### CONDUTA ADUTORA ENTRE A ETA DE MORGAVEL E O RESERVATÓRIO DE MONTE CHÃOS

### **ADITAMENTO**

Junho 2019

#### Projeto de Execução

Título		Figura	
Identificação de Sobreiros 0+000 a 1+650		1	
Sistema de referência	Escalas	Folha	Versão
EPSG 3763 (PT-TM06ETRS89 - European Terrestrial Reference System 1989)	1:2.000 0 10 20 m	1/6	A
Ficheiro	Data	Formato	
Fig-1	Junho 2019	A3 - 297x420

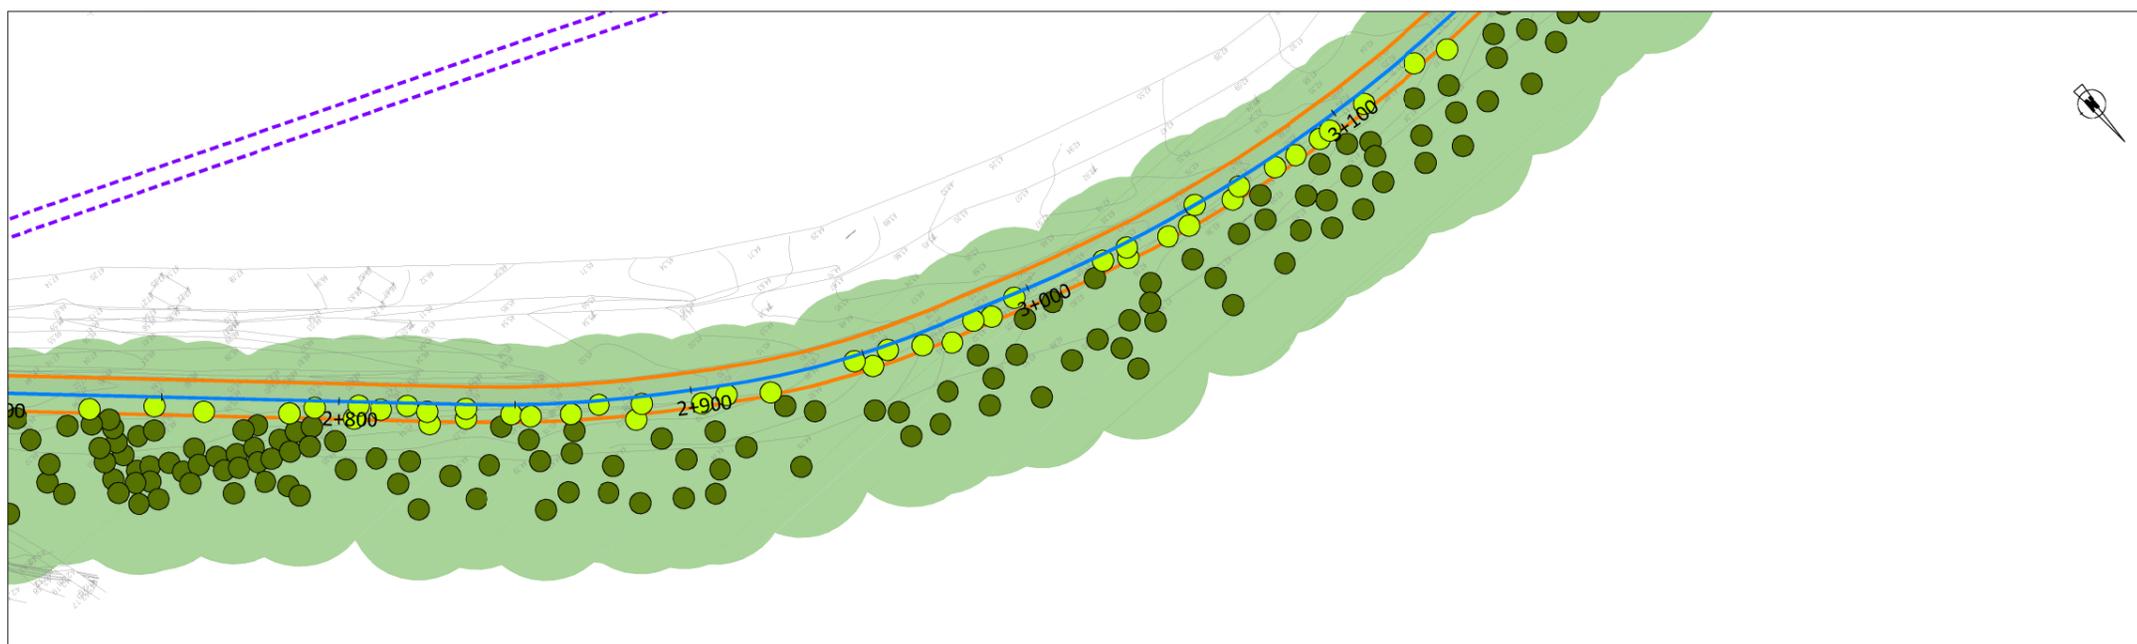
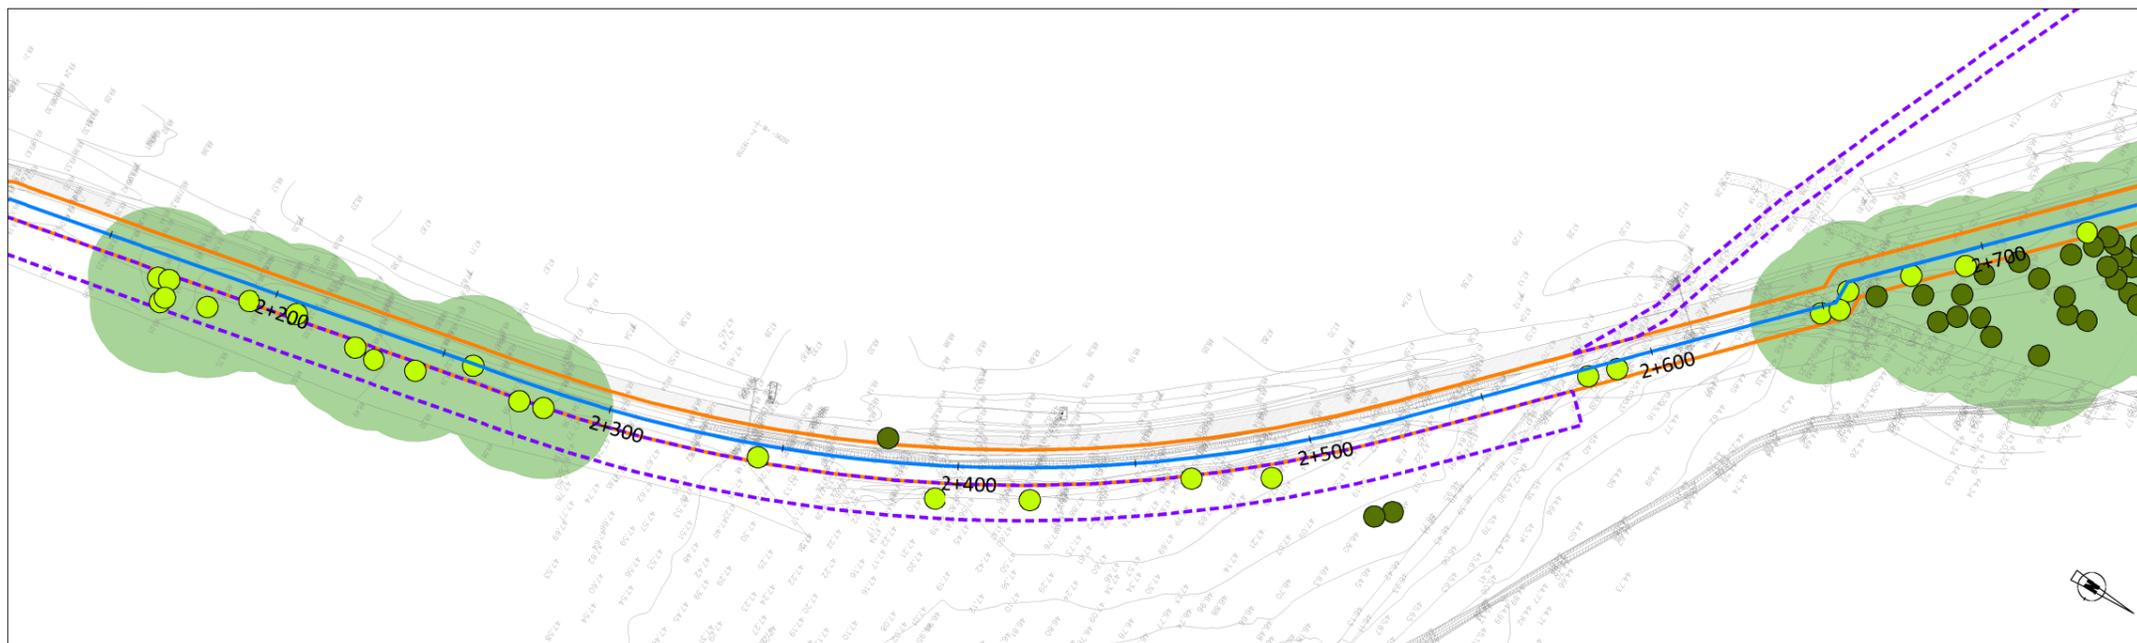
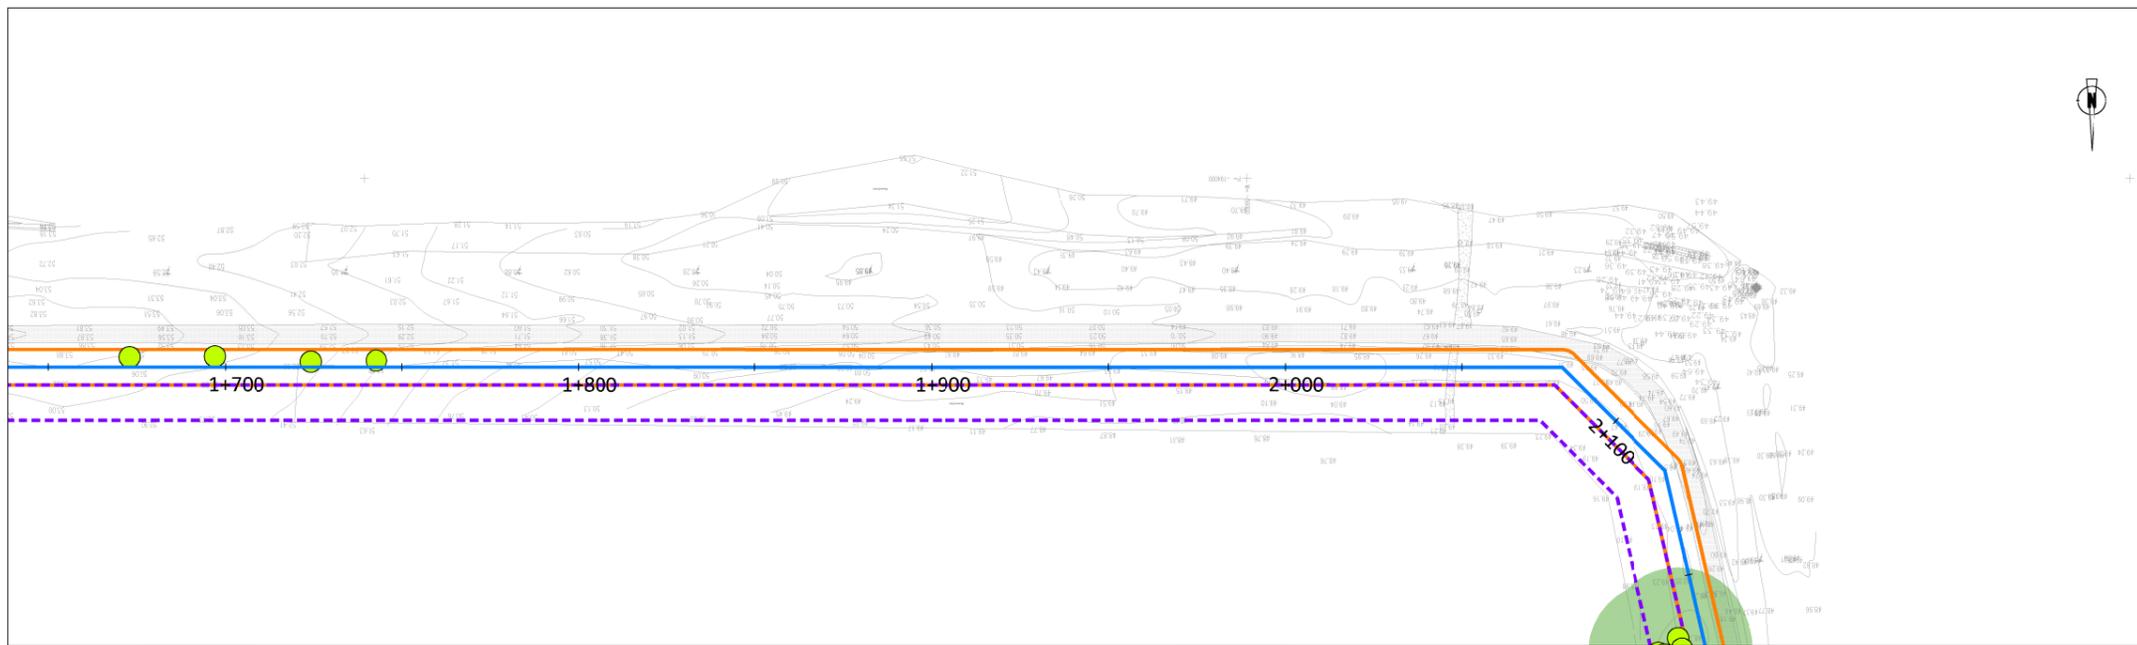
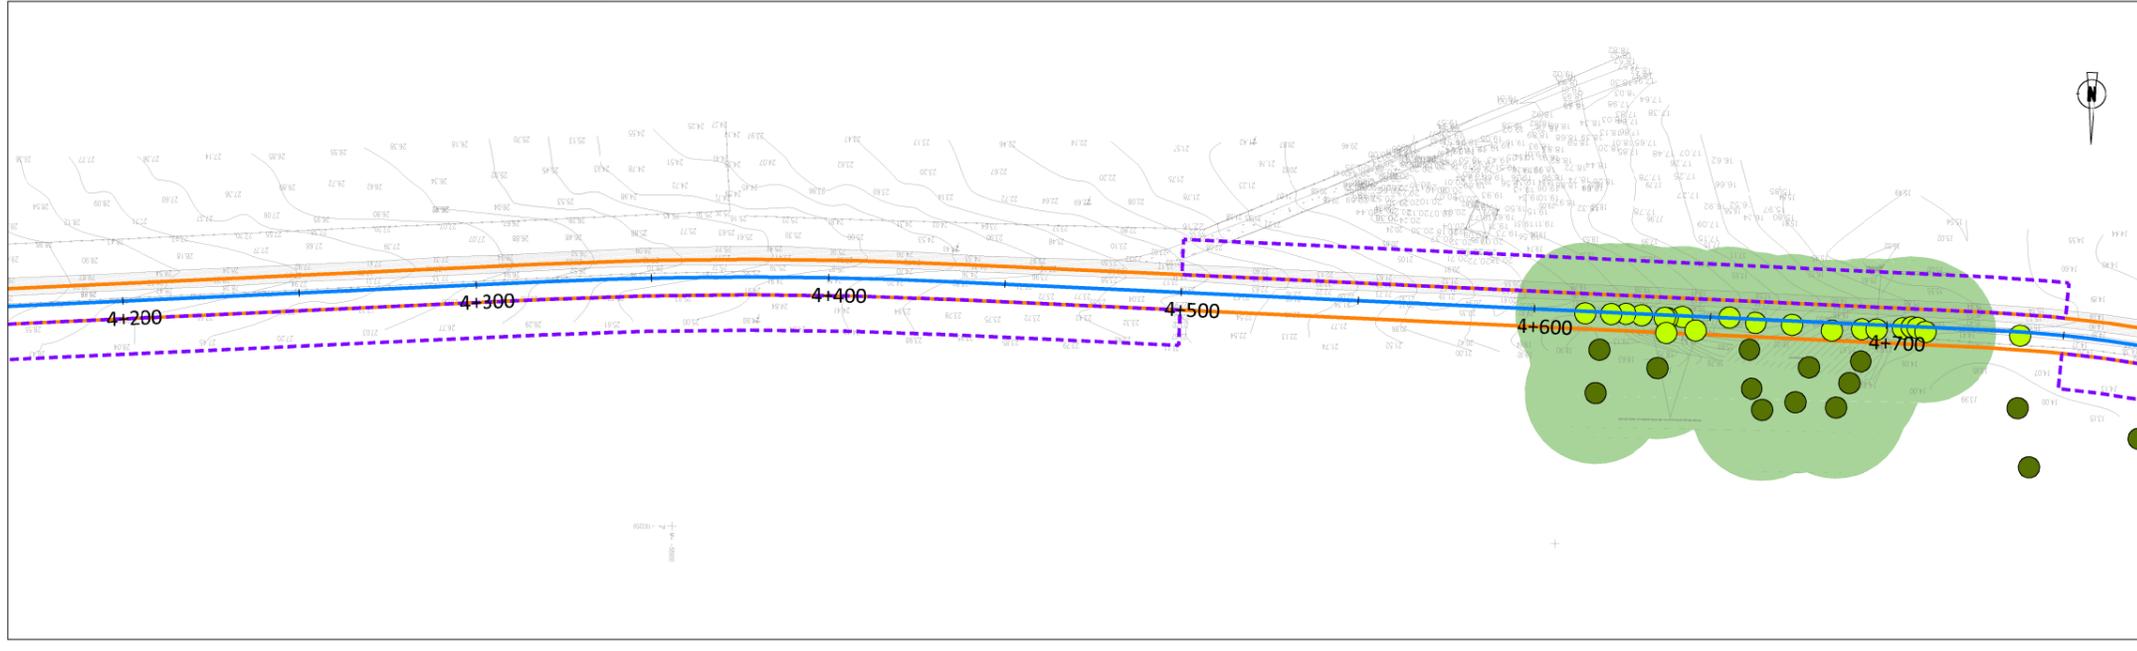
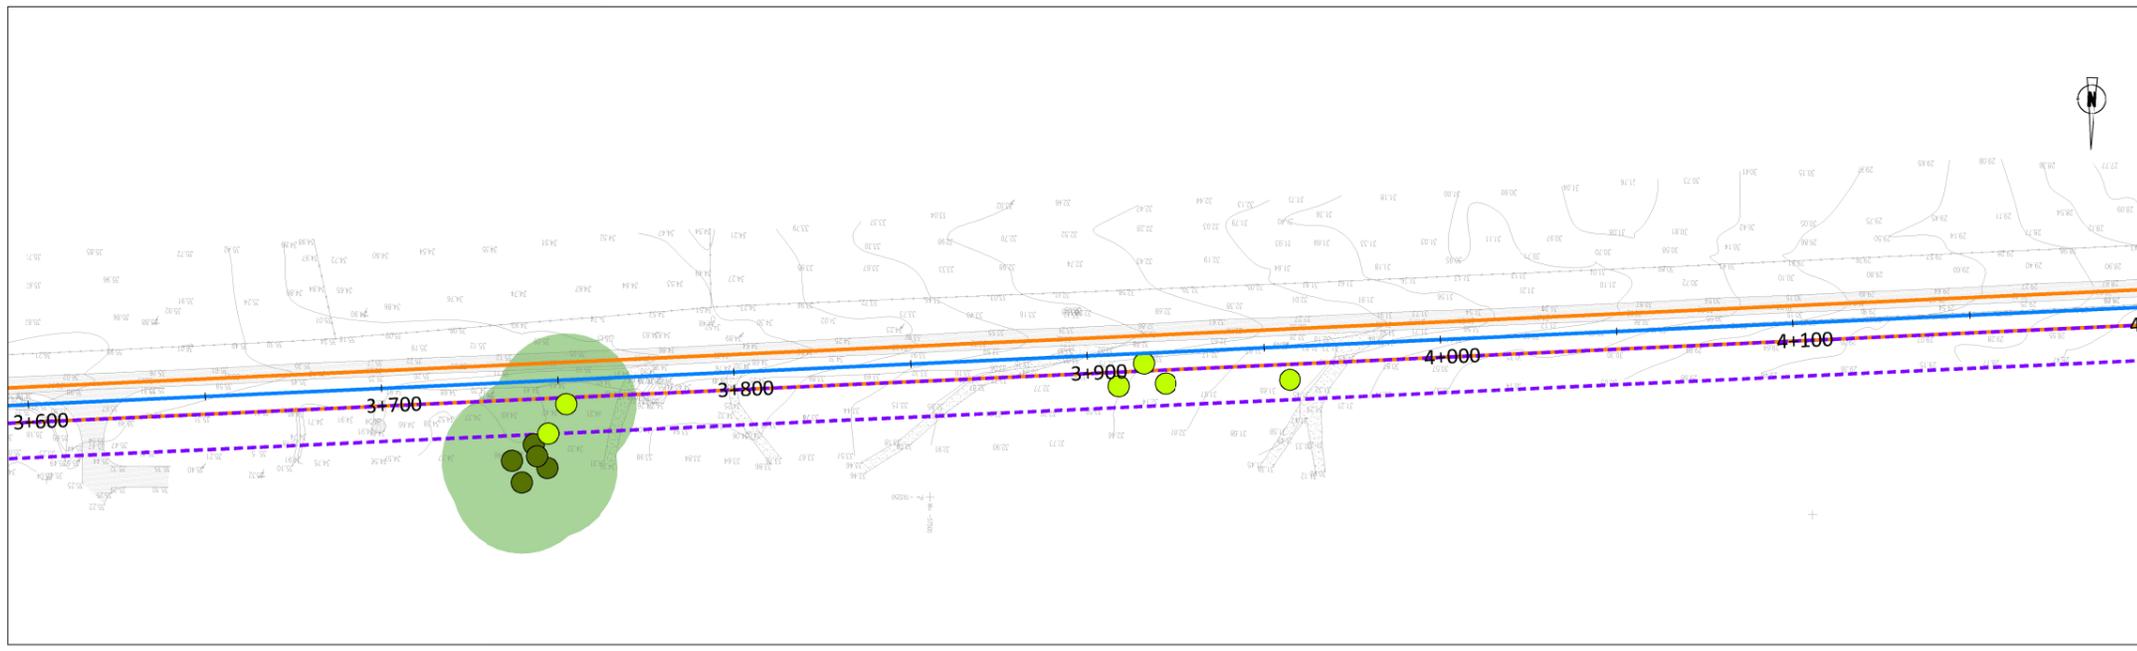
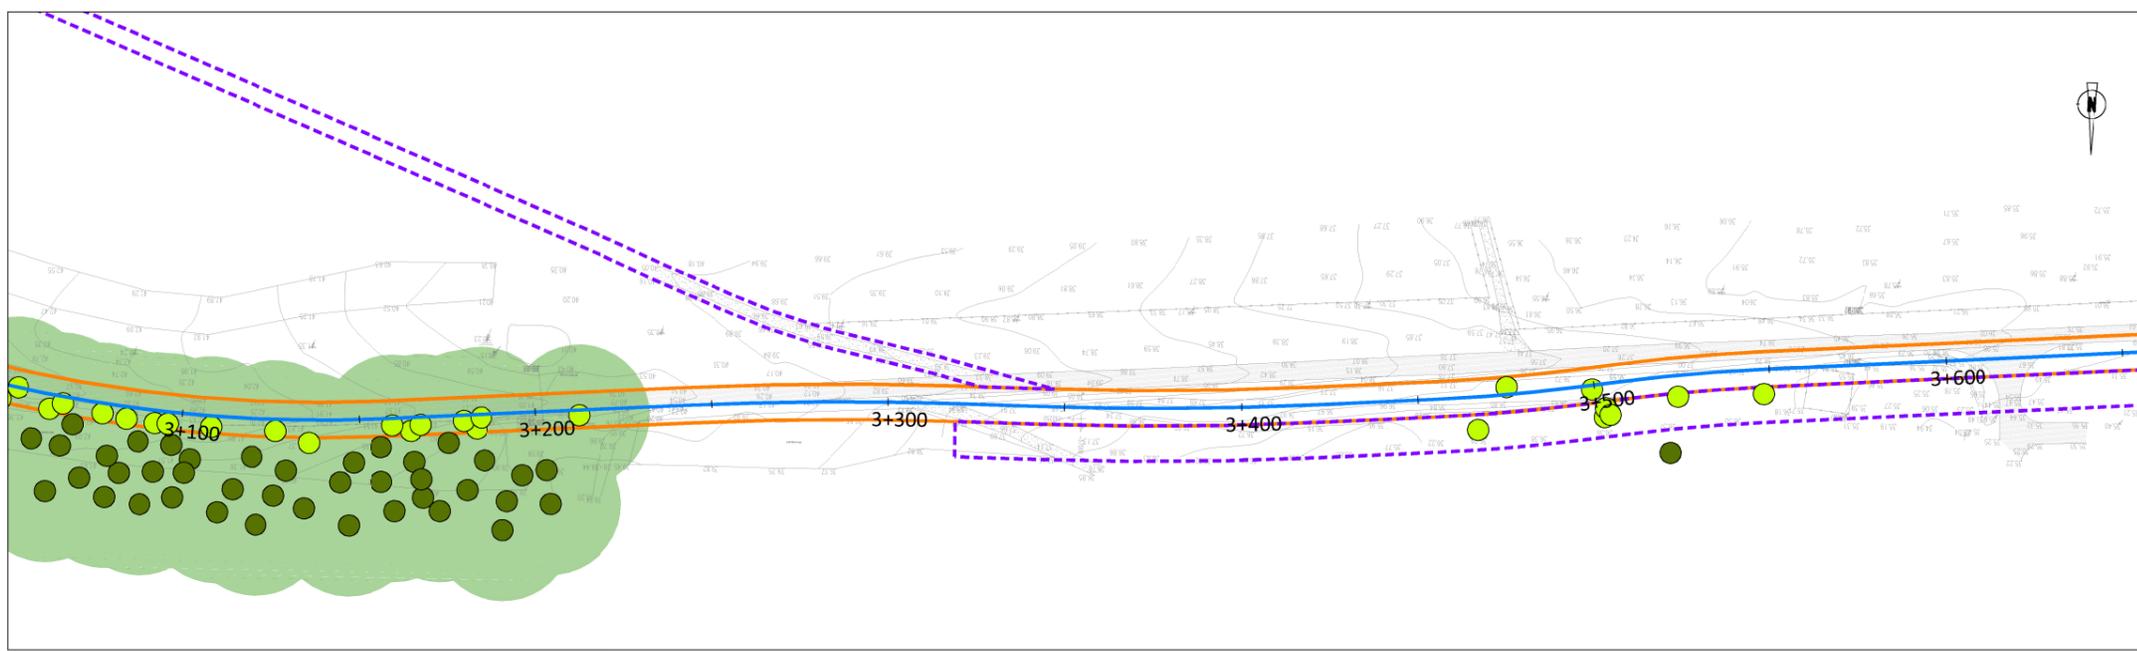
*2.1.2 Identificar (memória descritiva e cartografia) as áreas de povoamento de sobreiros, de acordo com a legislação em vigor, na área de intervenção, bem como a área que irá ser afetada.*

No **Anexo D** apresenta-se uma Nota Técnica, com a caracterização das manchas de sobreiros e sua cartografia, quer na faixa de afetação, quer na envolvente próxima. Foram seguidos os critérios do Inventário Florestal Nacional e os critérios do Decreto-Lei n.º 169/2001 de 5 de maio, com as alterações introduzidas pelo Decreto-Lei n.º 155/2004, de 30 de junho.

Dos levantamentos efetuados verificou-se que o total de espécies a abater são **142, sendo 102 em povoamento e 40 isolados.**

Confirmou-se a ocorrência de povoamentos nos locais identificados abaixo, tendo sido identificados 102 exemplares de sobreiros em povoamento que terão de ser removidos para a implantação da conduta. No documento, são identificados esses exemplares, bem como a representação cartográfica dos mesmos.
